Projet éolien Énergie des Cyprès

Étude du dossier de DAE du projet

Axes des parcs dans un rayon de 5 kms autour de Saint-Martin-de-la-Coudre

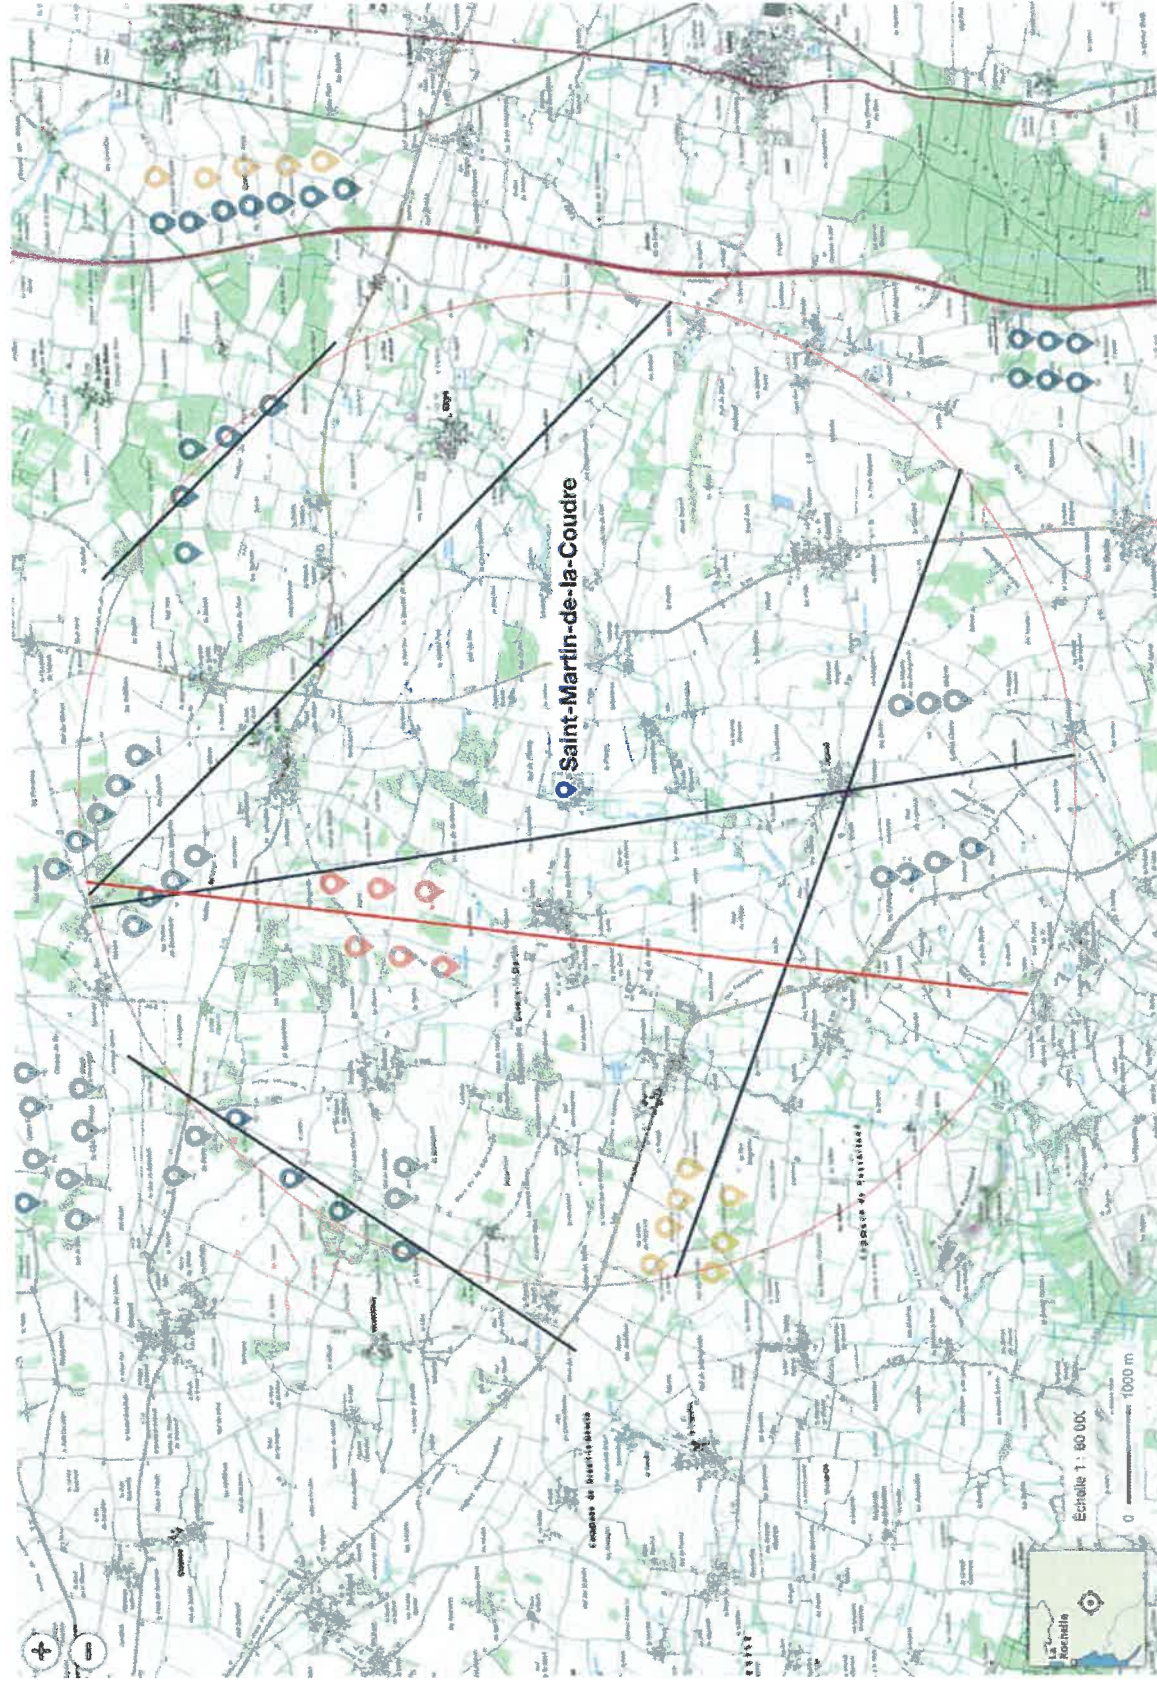
Impact paysager lointain		
Concurrence visuelle avec le clocher ou autre monument depuis les routes rayonnant vers le village	Sans le projet	Avec le projet
	Oui	Oui

Saturation visuelle évaluée depuis l'intérieur du village		
Présence d'éoliennes à l'intérieur d'un cercle de 2 km de rayon centré sur le village	Sans le projet	Avec le projet
	Non	Oui : 1
Éolienne distante de moins de 2 km visible depuis une place du village	Non	Oui
Inscription d'une éolienne dans l'axe d'une portion de rue rectiligne (200 m minimum)	Non	Non
Chemins entourant le village	Indéterminé
